Modulo per la presentazione delle osservazioni per i piani/programmi/progetti sottoposti a procedimenti di valutazione ambientale di competenza statale

ID: Codice procedura (ID_VIP/ID_MATTM):10844

Impianto per la produzione di energia elettrica da fonte eolica, costituito da 6 aerogeneratori della potenza complessiva di 37,2 MW, un sistema di accumulo da 25 MW e relative opere connesse in località "Rempillo" nel comune di Pitigliano (GR).

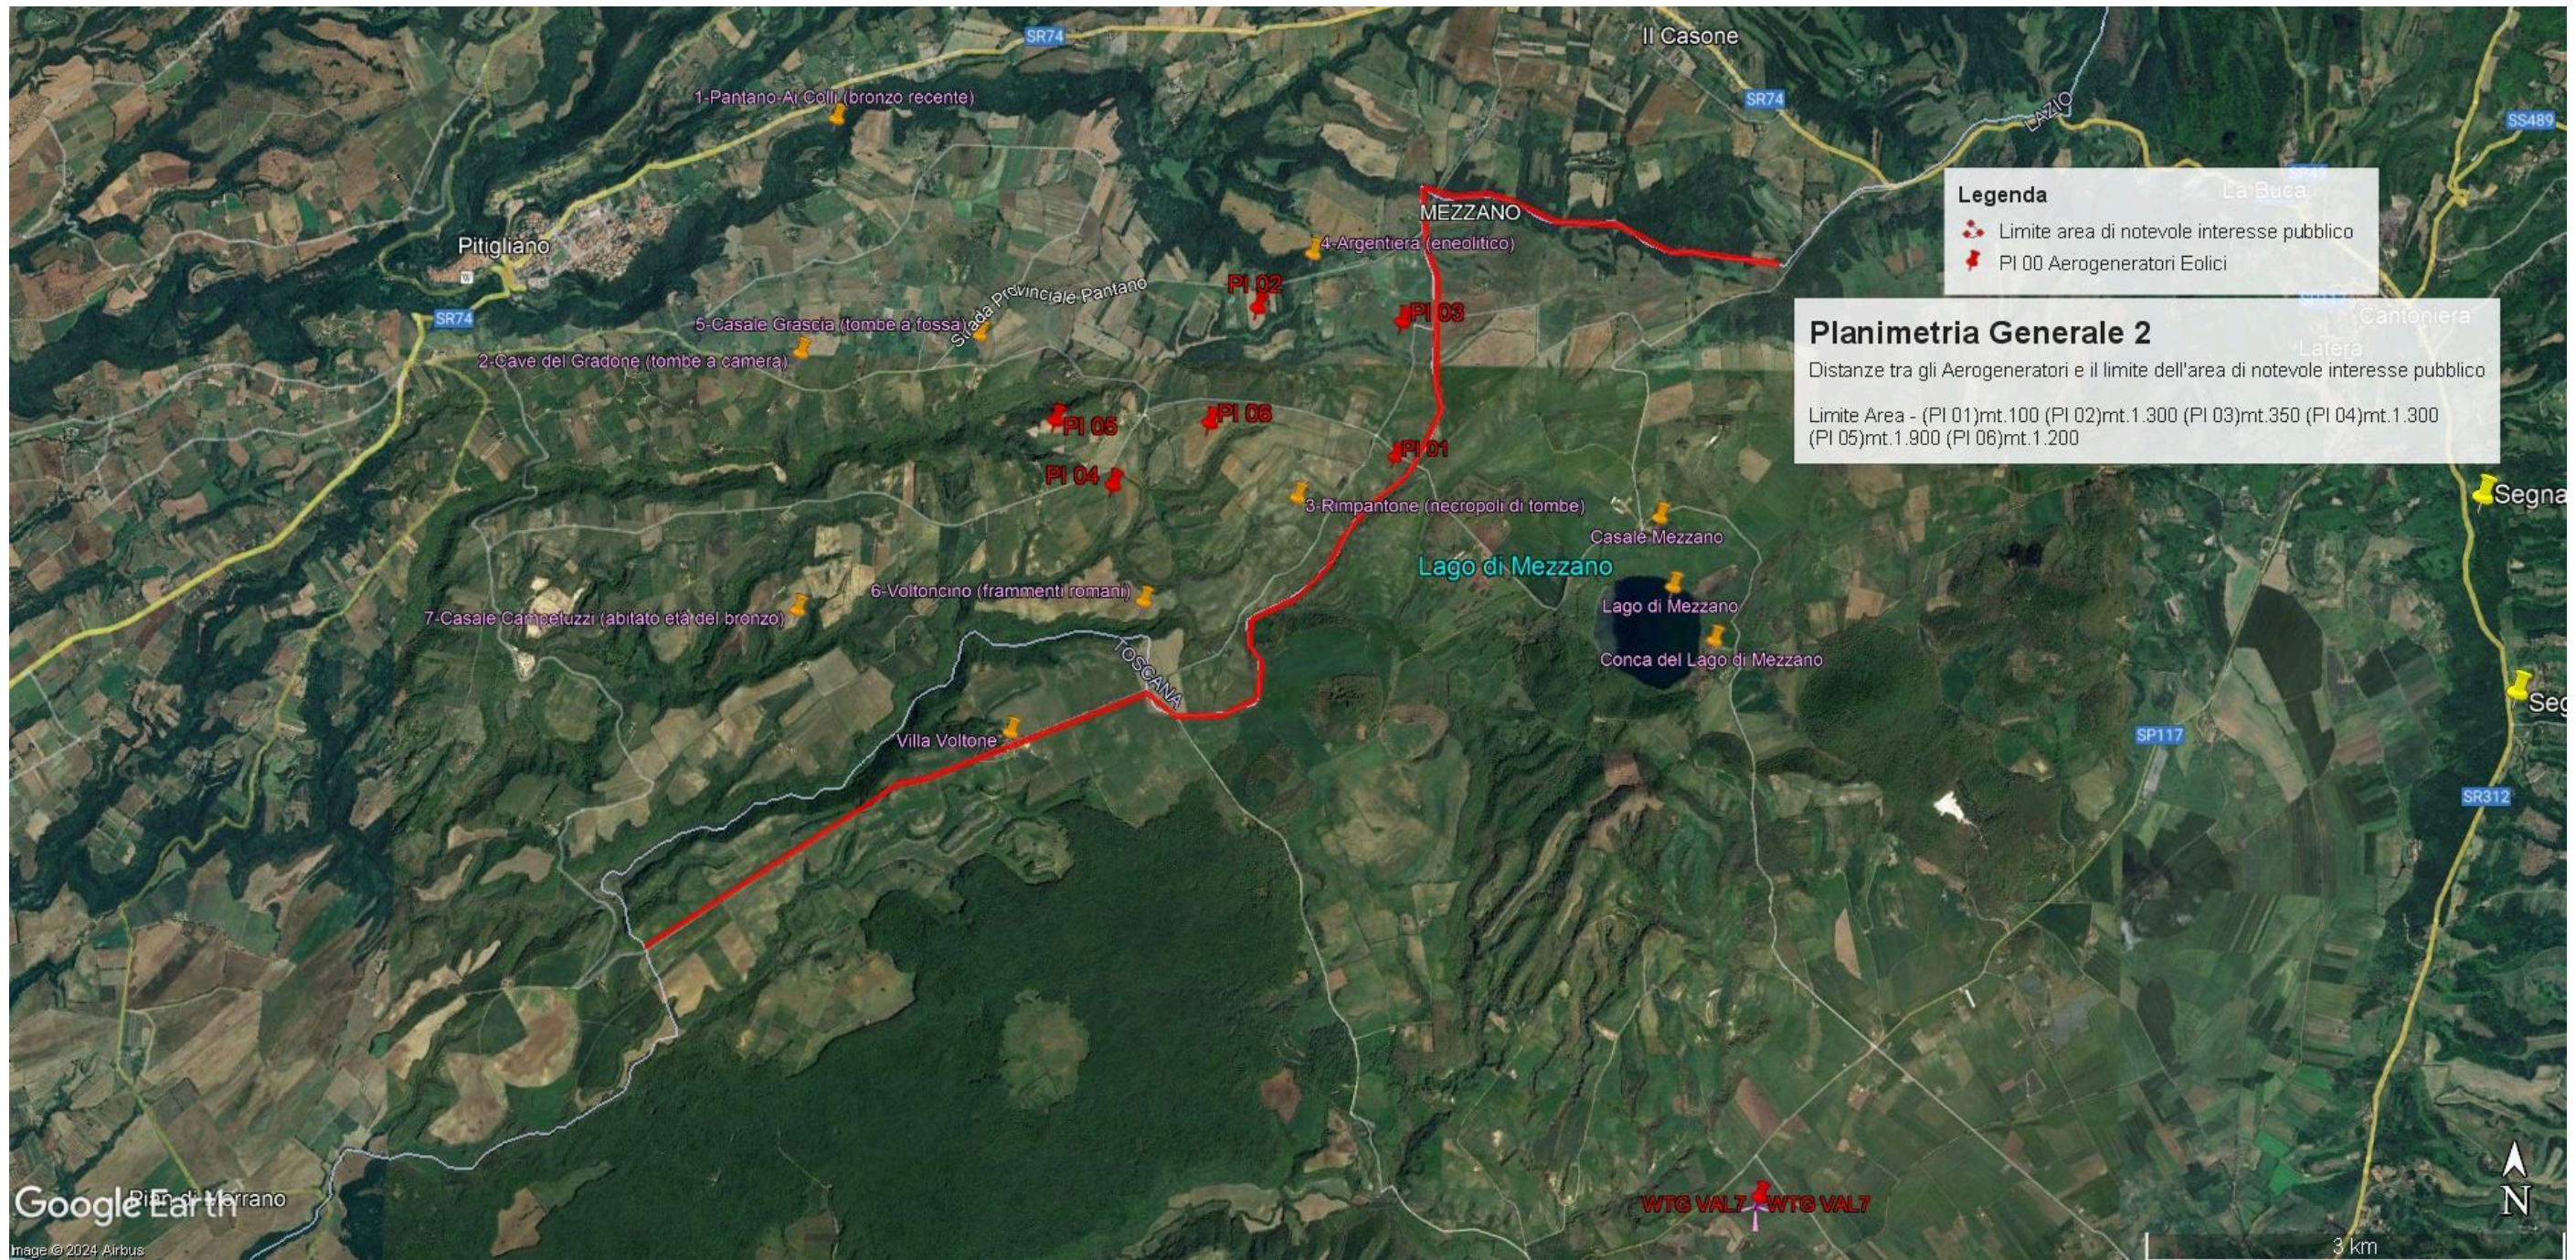
In sintesi, visti l'art. 20 comma 8 lettera c) quater del D.Lgs n 199/2021 e le Linee guida nazionali appena citate, considerato l'enorme impatto dell'impianto eolico industriale denominato "Rempillo" sulla zona paesaggistica di notevole interesse pubblico ben individuata nelle immagini

n.1 e n. 2 e sui Beni Culturali evidenziati nell' immagine n. 3 dell'Allegato alle presenti Osservazioni, per la collocazione delle pale P04 e P05 direttamente all'interno del perimetro di un'area archeologica e per gli impatti anche sull'area intermedia e vasta dei pregiati territori laziali della Tuscia settentrionale e in particolare di quelli del pitiglianese ricco di emergenze agricole, naturalistiche, storiche e archeologiche del periodo etrusco ma non solo, si chiede che venga negata l'autorizzazione all' insediamento dell'impianto eolico denominato "Rempillo".

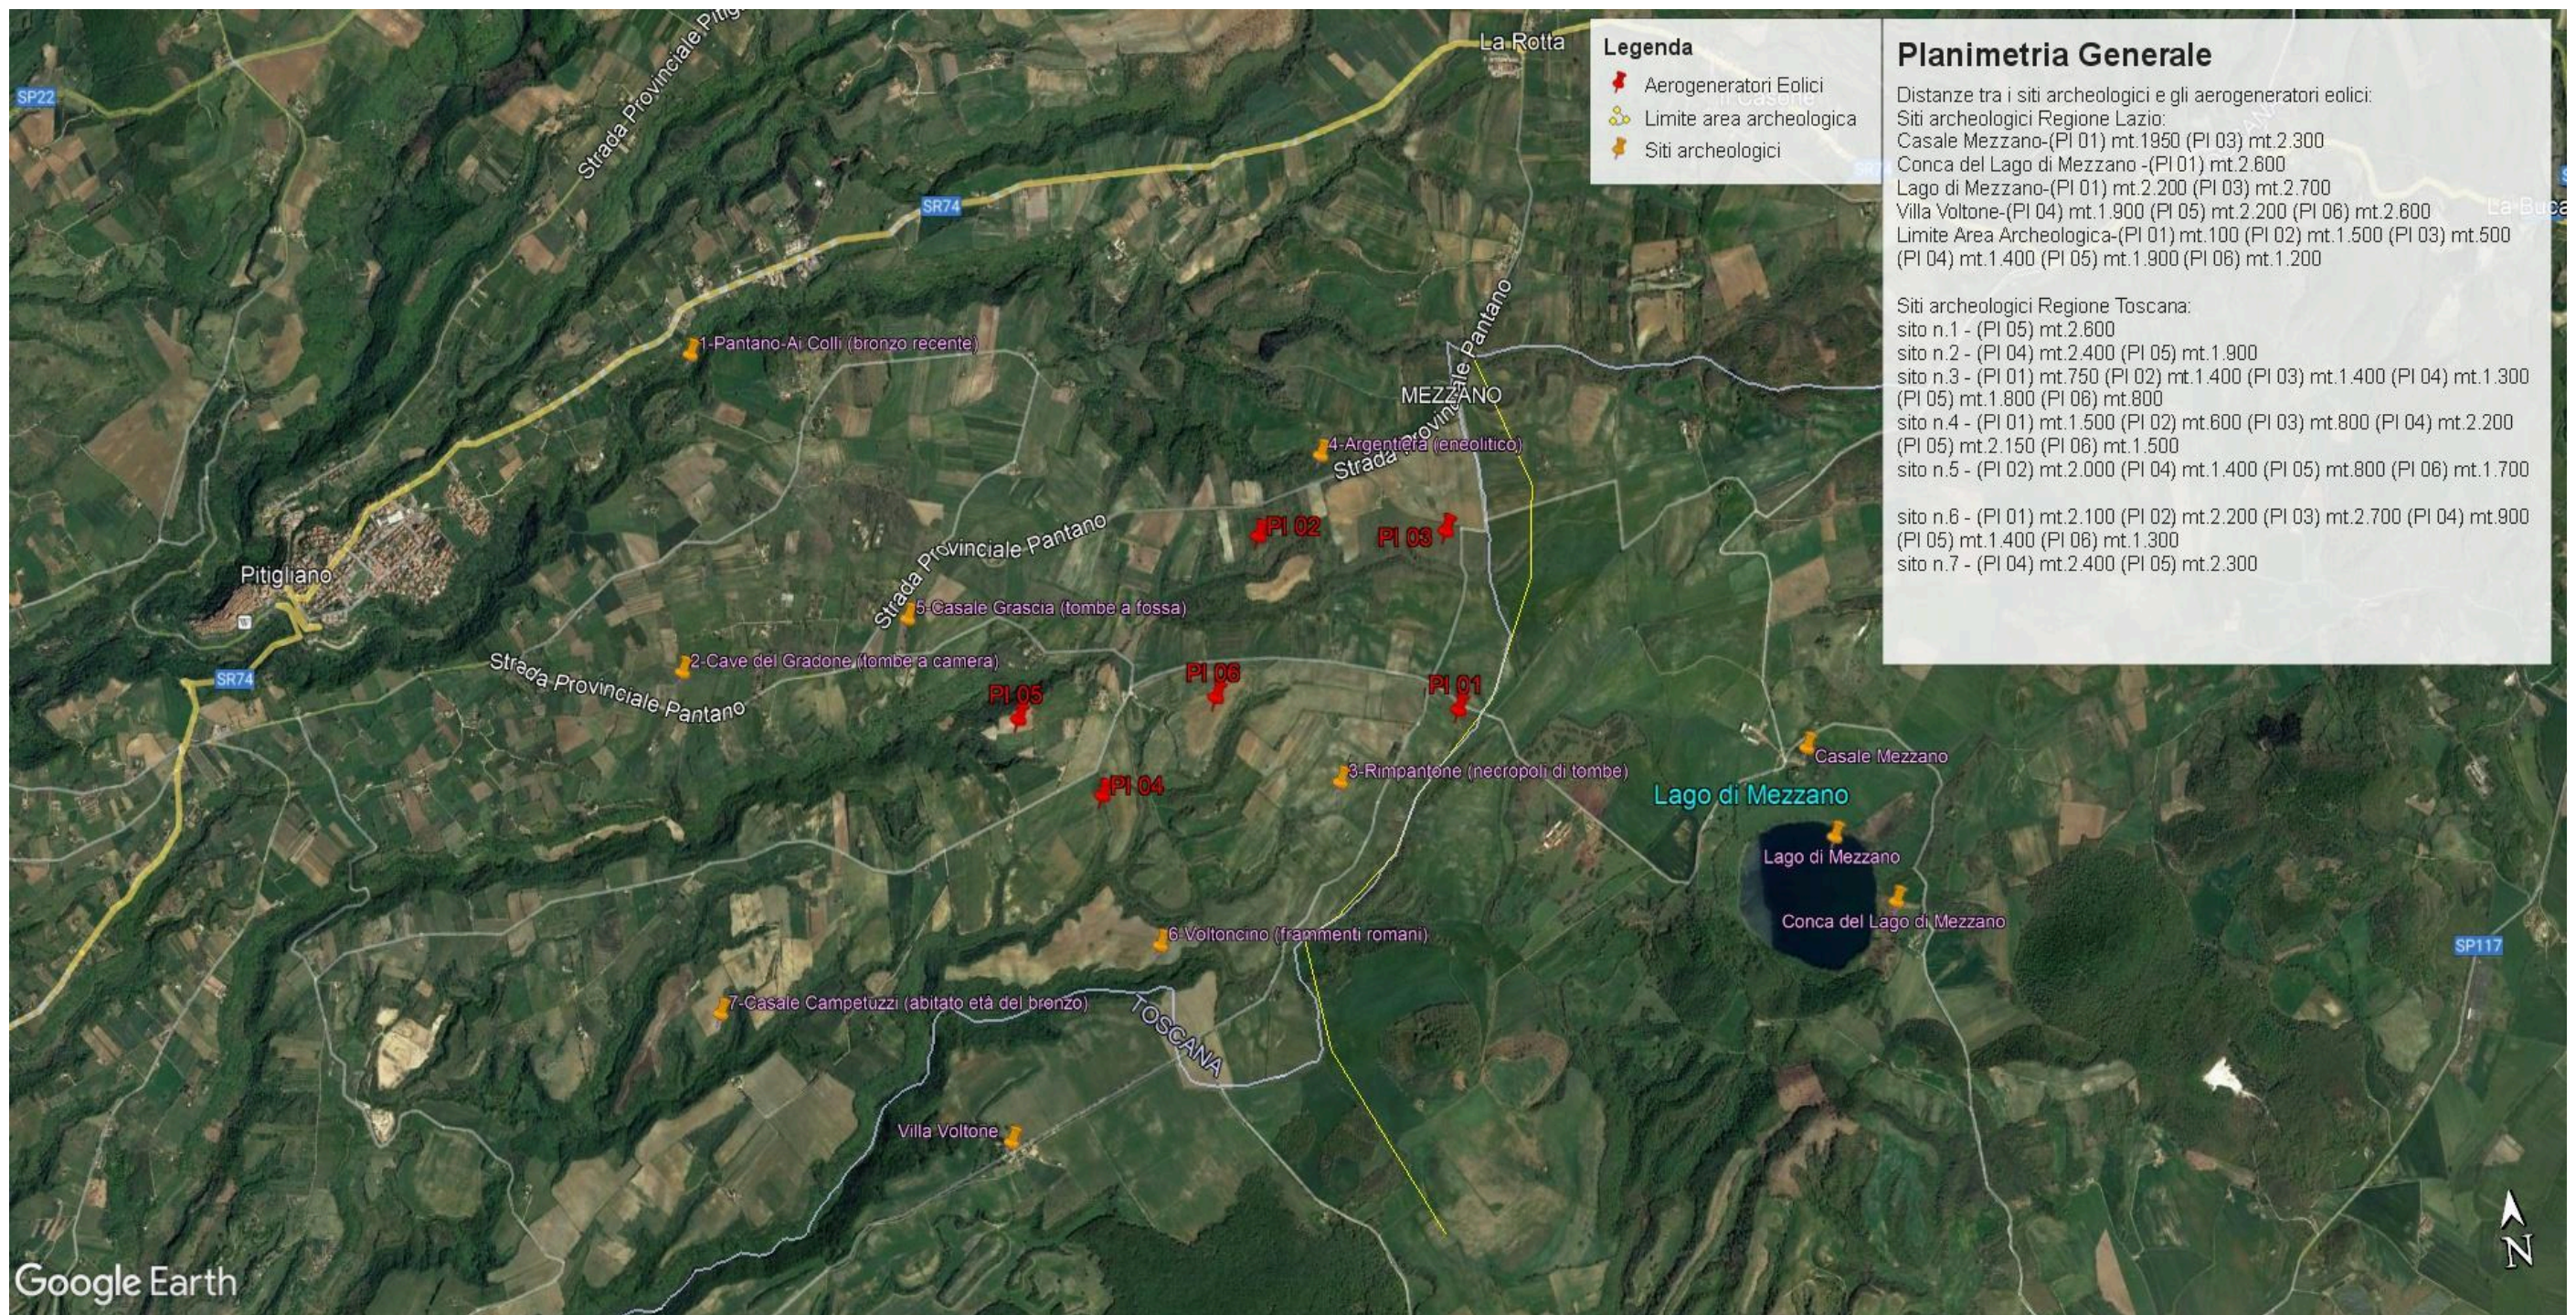
- h) Le zone di interesse archeologico evidenziate nell'immagine n. 3 a cui si aggiungono anche l'importante abitato protostorico di Sorgenti della Nova e Ruder del Castello altomedioevale che si trovano a circa 4 km dalle aree in cui è stato progettato l'impianto eolico industriale. Poco più lontano i resti del castello medioevale "Morrone". Nell'area vasta le preziose necropoli eneolitiche (Poggi Alti) ed etrusche di Pitigliano, Sovana e Sorano. I pregiati prodotti agricoli come il vino bianco DOC di Pitigliano.

Immagine n. 5 Intervisibilità degli impianti eolici della provincia di Viterbo anche in quella di Grosseto, in particolare nel pitiglianese.

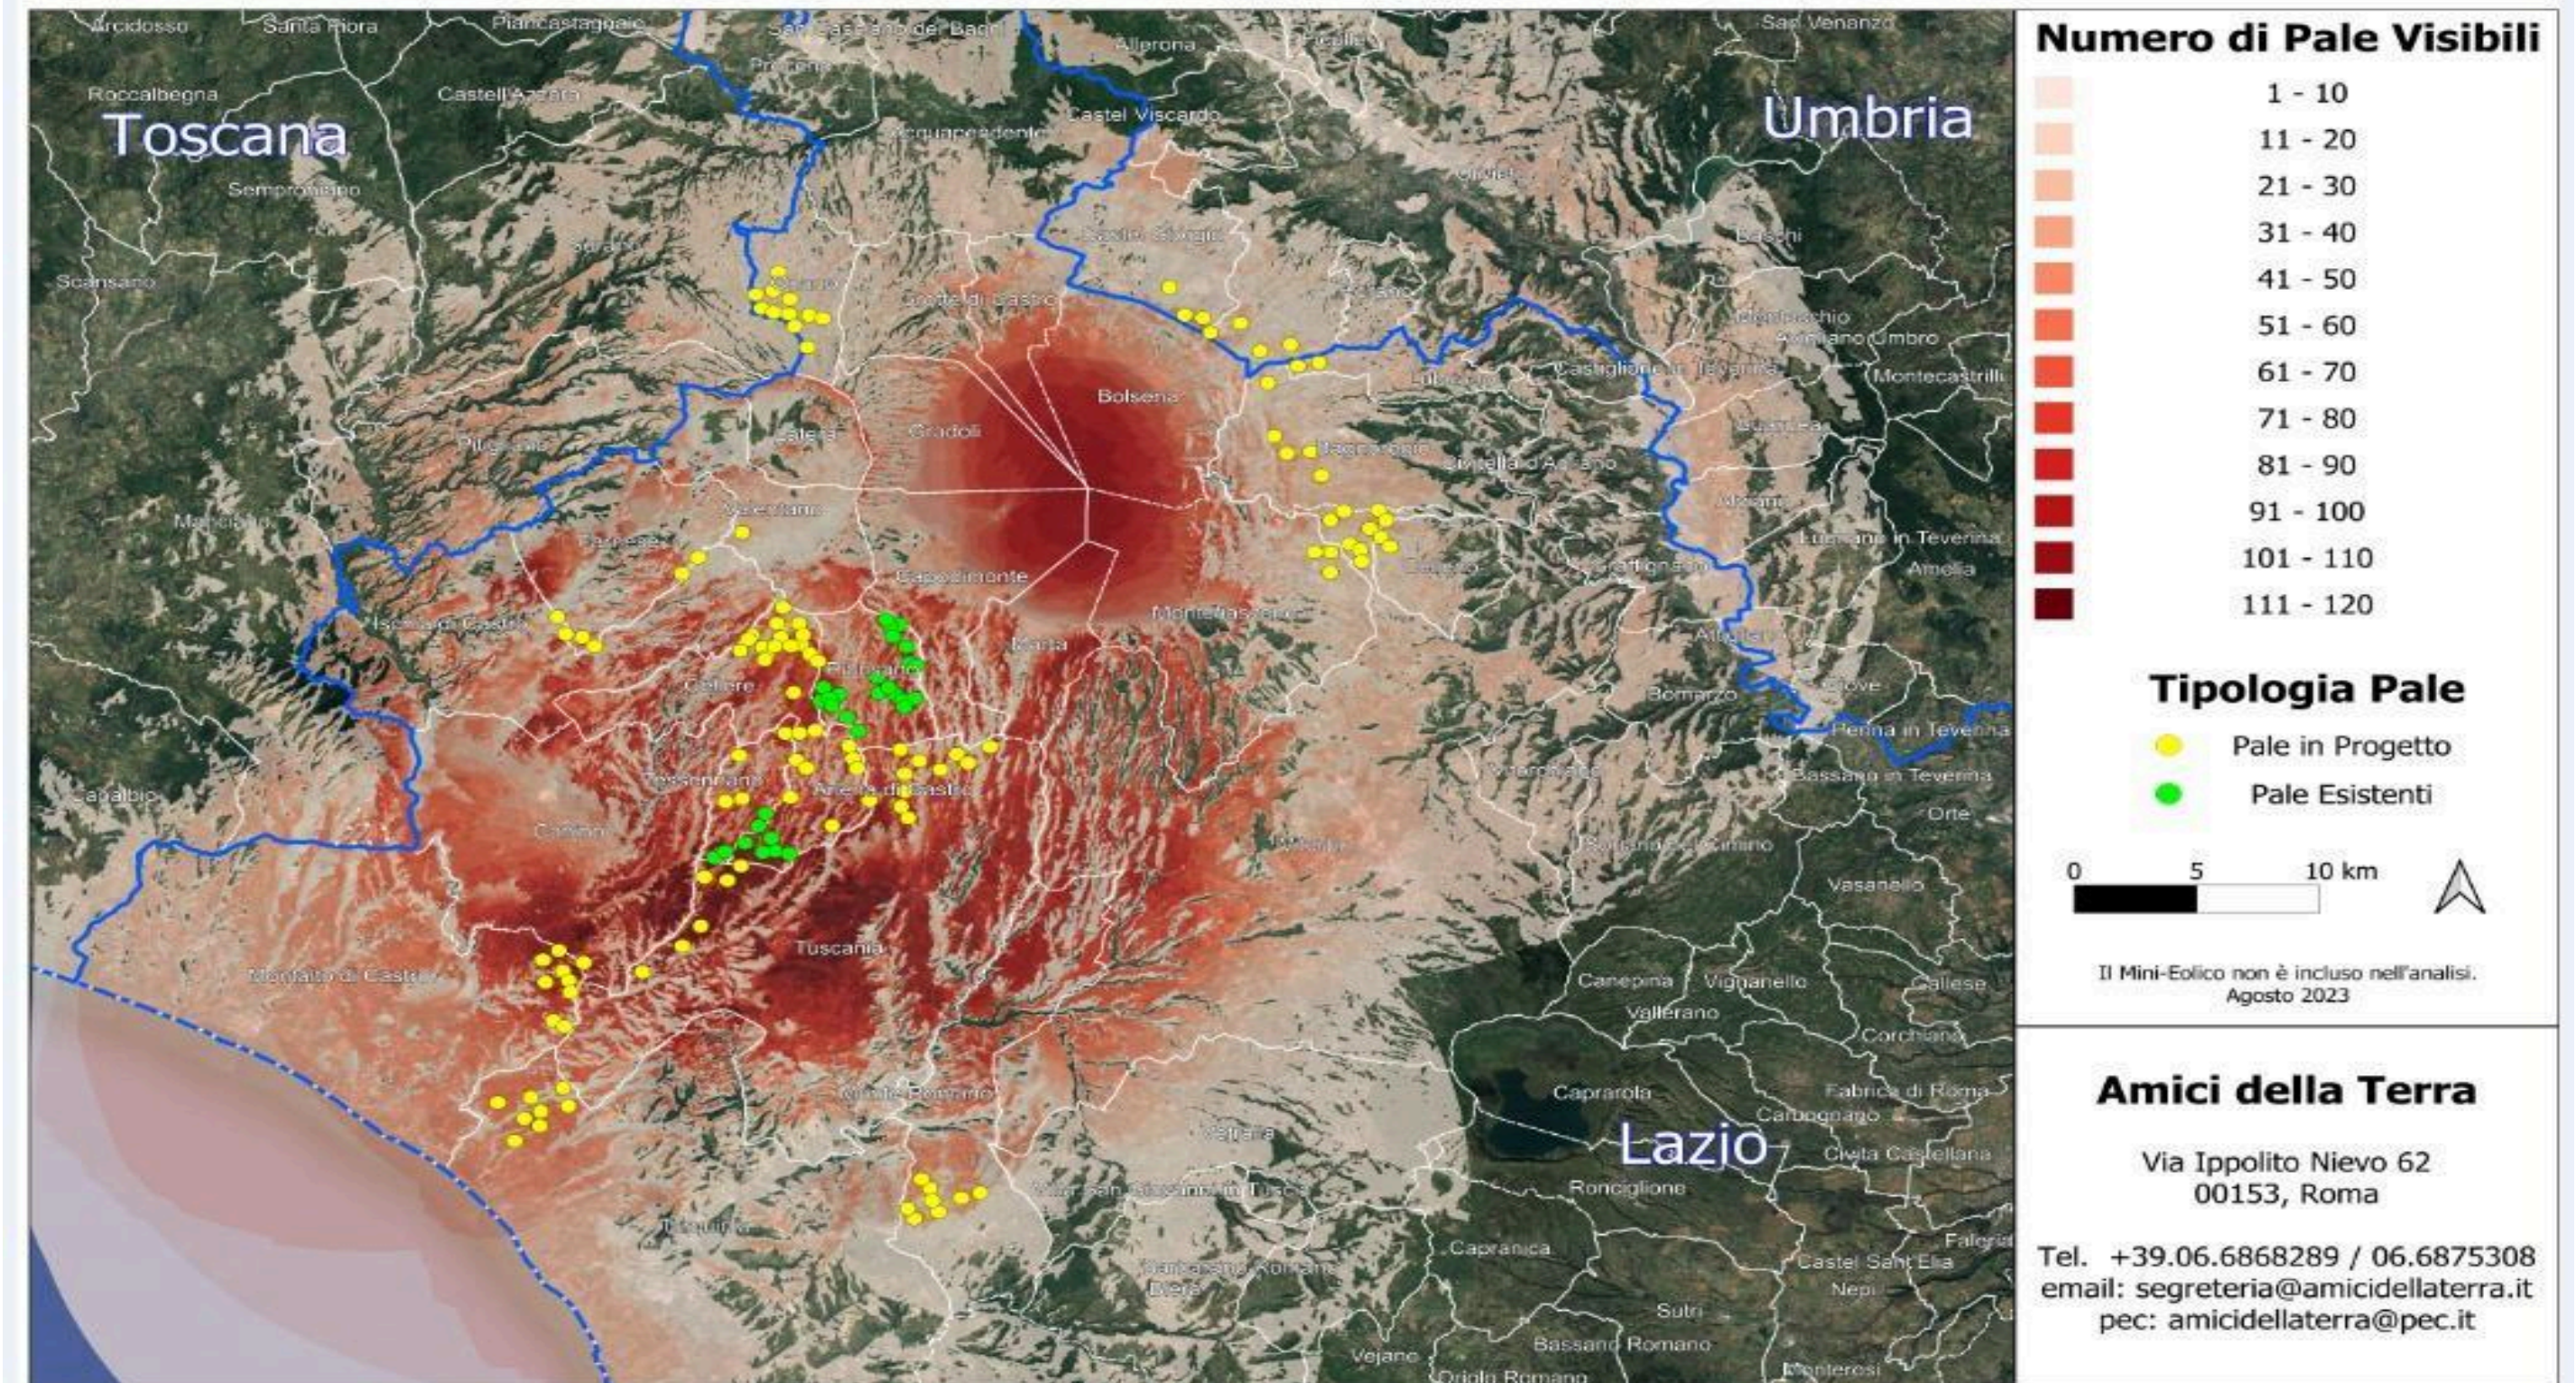
Quindi anche la Regione come Ente deputato dalla normativa nazionale a legiferare sulle aree idonee e non idonee si è espressa riguardo al fatto che abbia assolto ai doveri e alle quote stabilite dal PNIEC e in ambito regionale la provincia di Viterbo è stata quella con il più alto tasso di impianti FER tra tutte e quindi ormai satura ed il cumulo degli impianti FER installati, autorizzati e in progetto rappresenta una **elevata criticità per la sostenibilità ambientale di ulteriori eventuali iniziative**, L'impianto eolico “ Rempillo” pur essendo “esterno al confine provinciale e regionale ma nelle sue immediate vicinanze (a soli 100 metri i primi due aerogeneratori) oltre ad impattare sul territorio e sulle economie di tre Comuni del Lazio (Farnese, Valentano e Latera) si trova nelle fasce di rispetto dei Beni di notevole interesse pubblico come si è evidenziate nelle Osservazioni nn. 1 e 2 e crea anche degli impatti negativi anche sui beni naturalistici come verrà dettagliato nell'Osservazione n. 4. Inoltre andrebbe a sommarsi al già enorme cumulo di impianti eolici e fotovoltaici e geotermici che già creano una elevata criticità ambientale nella provincia di Viterbo e interferiscono anche con il territorio toscano come si può vedere dalle immagini nn. 4 e 5 dell'Allegato n. 1.
